BAULANDENTWICKLUNG KALVERDONK

Schlüssellochveranstaltung

16. August 2023, 17:00 - 18:45 Uhr & 19:30 - 21:15 Uhr, im Erwin-Heerich-Haus

Ergebnisse Entwurf 2 Zeitraum 2

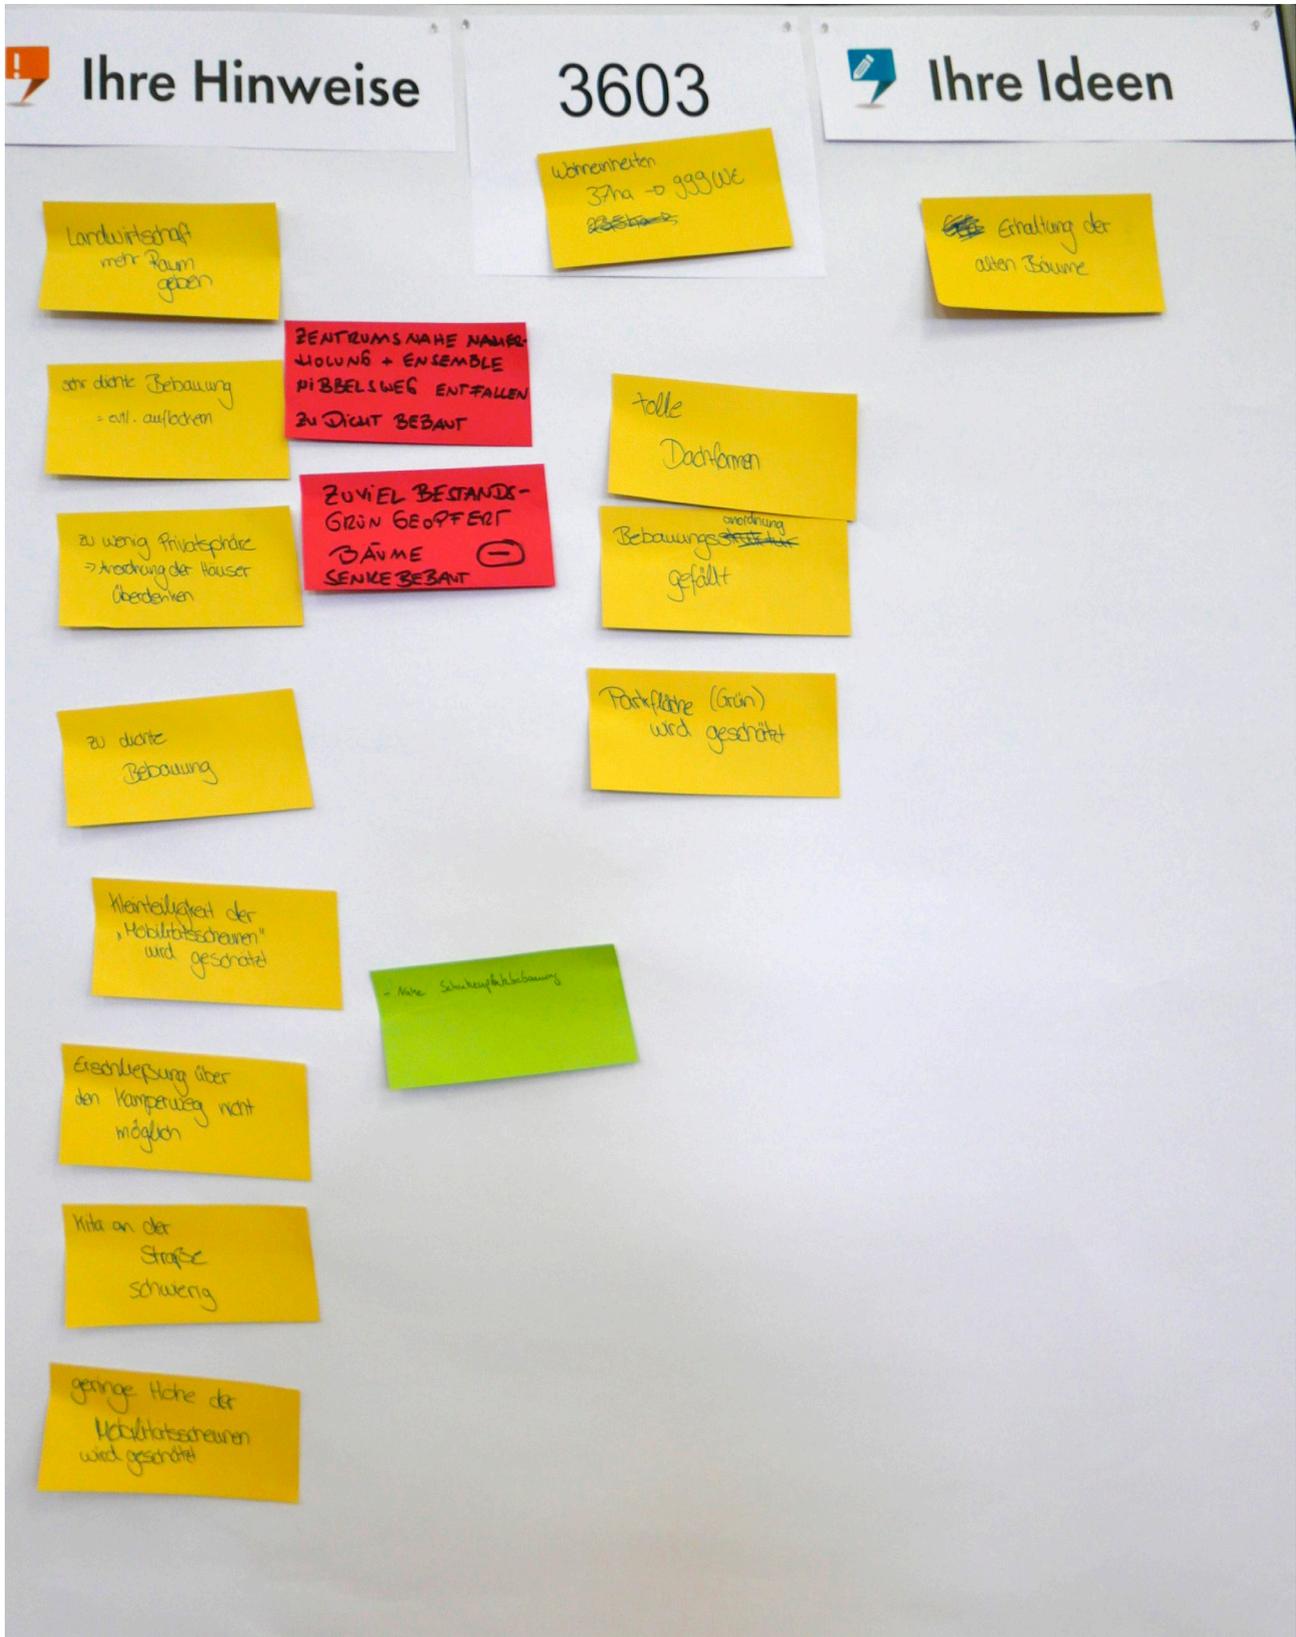
ENERGIEKONZEPT
-positiv-

Verteilung der Mobilitätsstationen +

Parken am Objekt
(am eigenen Wohnhaus)
→ E-Mobilität!

- freistehende Einfamilienhäuser

Zu dicht süd. U-Bahn
nicht gleichmäßig verteilt

Kleine Höhenanpassung
zu Bestandsgebäuden
IV Geschosse schneller

- niedrigere Bebauung am
Rand als Ansicht zum Bestand
und dann höher / an der
Haupterschließung verdichten

Zu dicht &
zu hoch
bebaut

Zu stark an den
Rändern verdichtet und
in die „mittle“ Landwirtschaft

keine Erschließung
über Wägenweg und
Kampweg

→ Konzept mit Land-
wirtschaftl. Nutzung ist
zu HINTERFRAGEN
